大飯発電所3、4号機の 工事計画認可申請の補正書の概要

平成29年4月26日

関西電力株式会社

大飯発電所3、4号機の工事計画認可申請の補正書の概要について

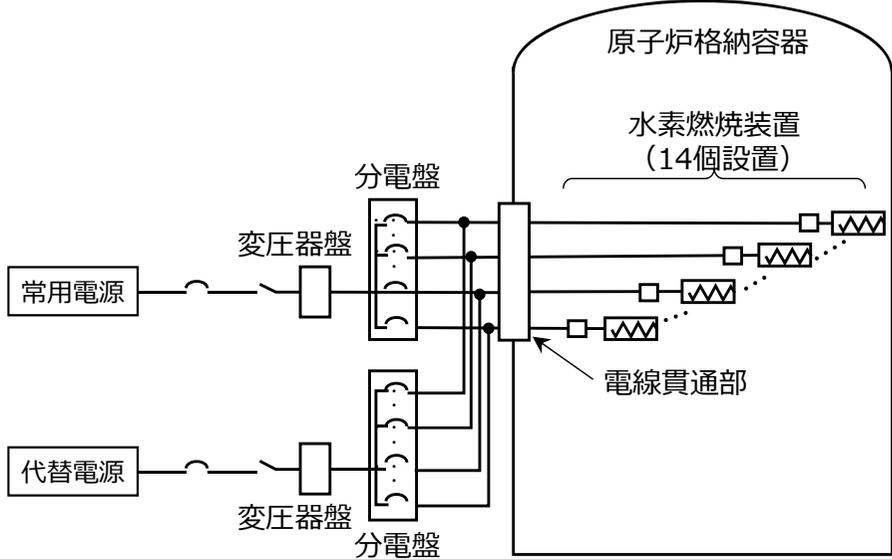
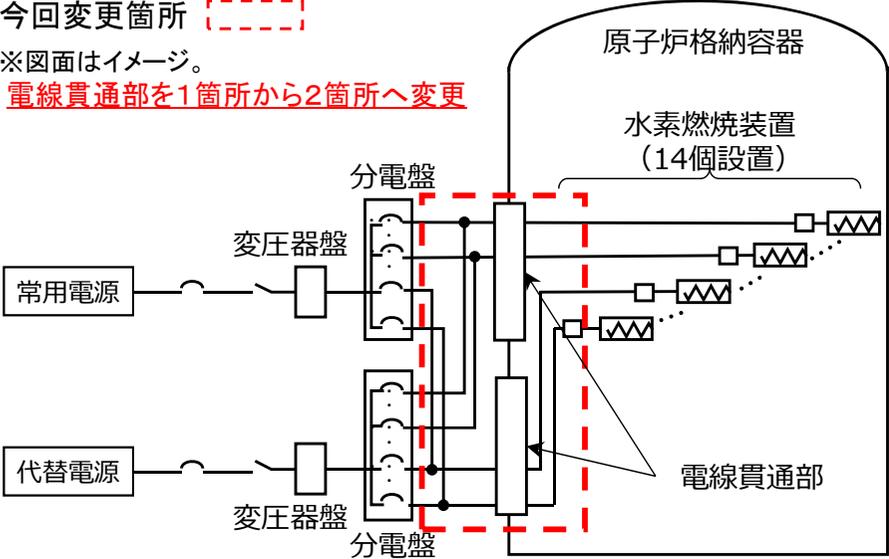
前回（平成28年12月1日）	今回（平成29年4月26日）
<p>【基本設計方針】</p> <p>・原子炉設置変更許可申請の補正内容反映</p> <p>・記載の適正化</p>	<p>原子炉格納容器水素燃焼装置は、ディーゼル発電機からの給電に加えて、……（途中略）……空冷式非常用発電装置から給電できる設計とする。</p> <p>格納容器スプレイ系については、原子炉格納容器内でのみ生じ、防護すべき設備は耐環境性があることから、…（途中略）…要求される機能を損なうおそれはない。</p>	<p>原子炉格納容器水素燃焼装置は、ディーゼル発電機からの給電に加えて、…（途中略）…<u>原子炉格納容器水素燃焼装置の2系統の電源設備は、それぞれ原子炉周辺建屋の異なる区画に設置することで、互いに位置的分散を図り、独立した設計とする。</u></p> <p>格納容器スプレイ系があるが、<u>格納容器スプレイ系の作動により、発生する溢水</u>については、原子炉格納容器内でのみ生じ、…（途中略）…要求される機能を損なうおそれはない。</p>
<p>【添付資料】</p> <p>・原子炉設置変更許可申請の補正内容反映</p>	 <p>水素燃焼装置(イグナイタ)電源系統構成図</p>	<p>今回変更箇所 []</p> <p>※図面はイメージ。 <u>電線貫通部を1箇所から2箇所へ変更</u></p>  <p>水素燃焼装置(イグナイタ)電源系統構成図</p>
